改善箇所説明図

※図は ATF220G-5 を示す

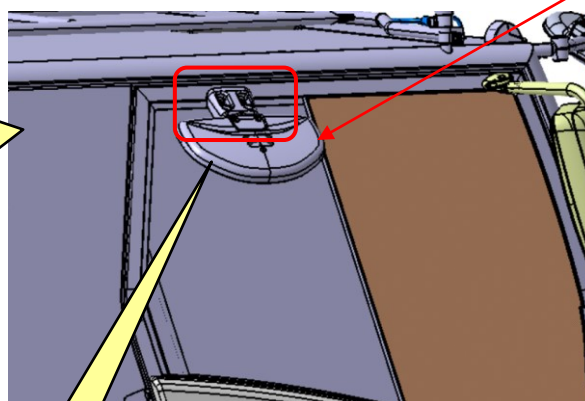
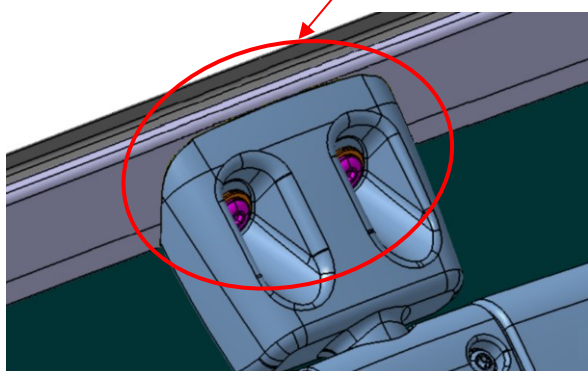
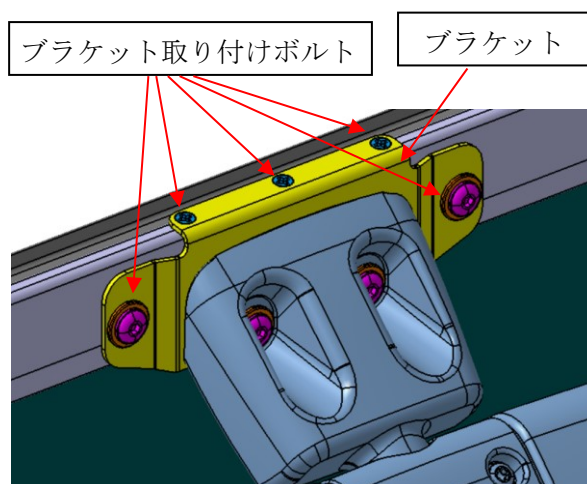
基準不適合発生箇所

クレーン用台車の直前直右鏡において、直前直右鏡取り付け部の強度が不足しているため、直前直右鏡取り付け部に亀裂が発生することがある。そのため、走行振動の繰り返しにより、直前直右鏡取り付け部の亀裂が進行し、最悪の場合、直前直右鏡が脱落するおそれがある。

改善対策後

内は、追加部品を示す。

全車両、直前直右鏡取り付け部に対策ブラケットを追加する。
